ADRER

Enquête Publique Modification N°1 du PLU

1. L'OAP du Centre du village :

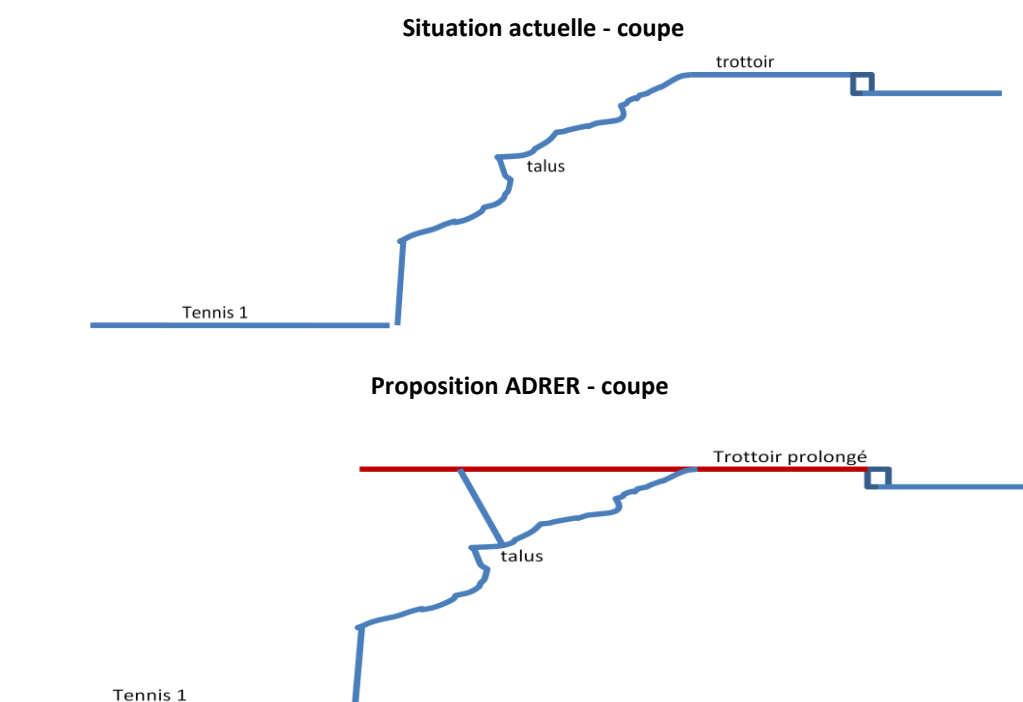
Nous observons à la lecture du règlement, la présence de 2 zones "non aedificandi":

- 6 m au sud du tennis du bas pour ne pas créer de gêne au voisinage, clairement figurée en rayures sur le plan de zonage
- 2 m de part et d'autres du chemin piétonnier qui part de la RD 559 jusqu'au bas du dernier tennis. Cette dernière, si elle est bien décrite dans le règlement, n'apparaît pas clairement sur le plan de zonage car les emplacements réservés (figurés en quadrillage) couvrent ladite zone (figurée en rayures), ce qui semble indiquer que la zone de 2m s'arrête au milieu du chemin, ce qui n'est pas le cas dans le règlement.
